東海再処理施設の廃止措置計画変更認可申請対応等について

令和5年10月17日
再処理廃止措置技術開発センター

高放射性廃液を扱わない「高放射性廃液貯蔵場(HAW)及び
ガラス固化技術開発施設(TVF)ガラス固化技術開発棟以外の施設」(その他の施設)
の火災防護対策の妥当性の説明の進め方について

令和 5 年 10 月 17 日
再処理廃止措置技術開発センター
廃止措置推進室

図-5 高放射性固体廃棄物貯蔵庫（HASWS）汚染機器類貯蔵庫の閉じ込め境界の例

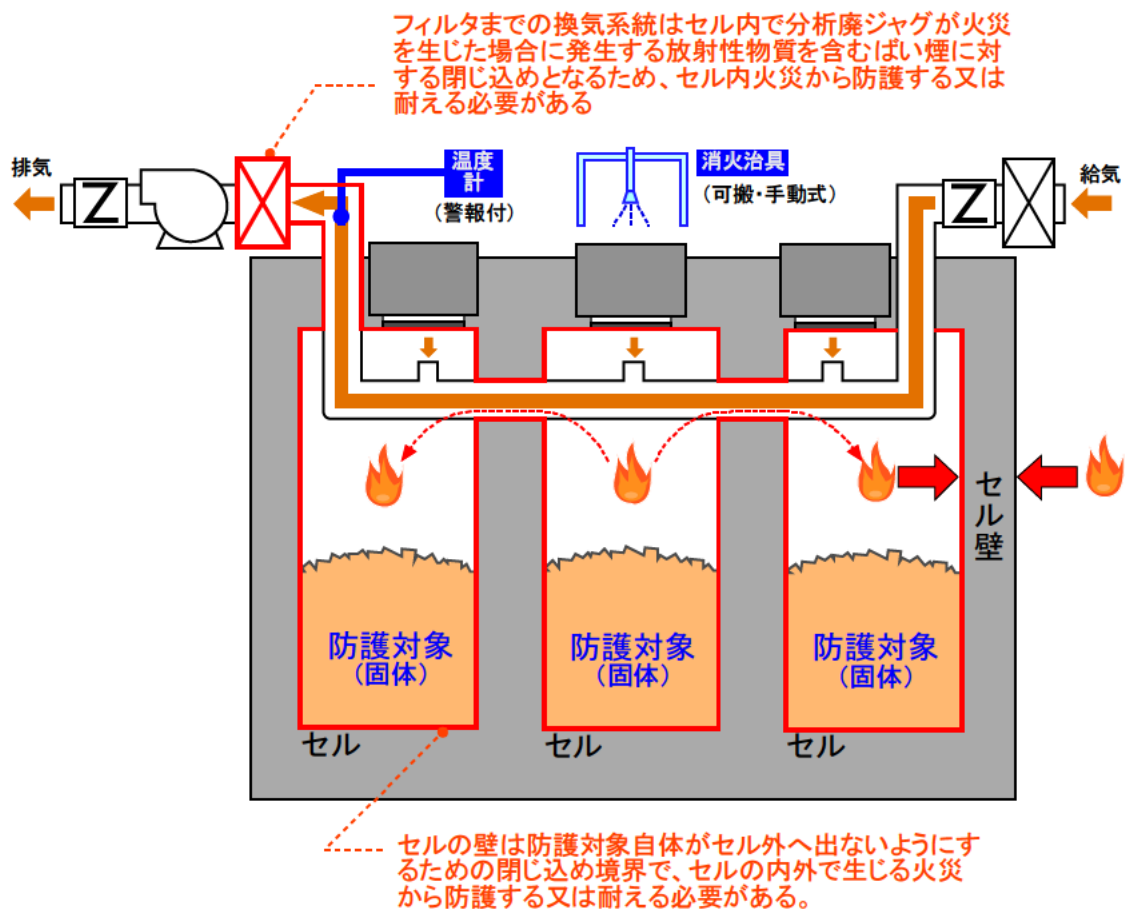
第 72 回東海再処理施設安全監視チーム会合では、上記の 14 ケースのうち 2 ケース(添付-2 及び添付-10)について議論を行い、その際に頂いた指摘に対して以下の方針で対応していく考えである。

- 炭酸ガス消火設備による初期消火の妥当性確認と再燃火災への検討
再燃火災時に炭酸ガスを追加供給できる対策として、ソフト及びハード対策の両面から検討を行っているところであり、方針が明確化次第ご説明する。
 - 高放射性固体廃棄物貯蔵庫 (HASWS) の汚染機器類貯蔵庫の速やかな火災感知及び初期消火の検討
汚染機器類貯蔵庫 (R040～R046) の各セルの温度測定が可能な方法を検討するとともに、速やかに各セルに消火用水を供給できるような対策を検討しているところであり、方針が明確化次第ご説明する。
 - 自動火災報知設備の適切な管理について
その他の施設の自動火災報知設備 (受信機、火災感知器等) は、優先度の高いものから計画的に更新を進め、更新以降も自動火災報知設備の推奨更新期間での維持管理を行う方針である。自動火災報知設備の更新の優先度については、防護対象の火災防護対策に係る詳細なシナリオ (14 ケース) を説明した後、明確化次第ご説明する。
- 上記の指摘内容に対する回答と並行して、残りの代表 12 ケースのシナリオ評価について説明を進める。

○ 高放射性固体廃棄物貯蔵庫（HASWS）汚染機器類貯蔵庫の再整理

第72回東海再処理施設安全監視チーム会合において説明した類型S2の代表ケースである高放射性固体廃棄物貯蔵庫（HASWS）汚染機器類貯蔵庫の閉じ込め境界については、上記で再整理した考え方に基づけば【固体・非耐火性容器のケース（固-②）】に該当し、図-5に示す通り、共通の換気ダクトが貫通してつながっている6つのセルの壁と、セル内で火災が生じた際に発生する放射性物質を含むばい煙を閉じ込めるセル換気系の排気側フィルタまでの換気ダクトが閉じ込め境界となる。
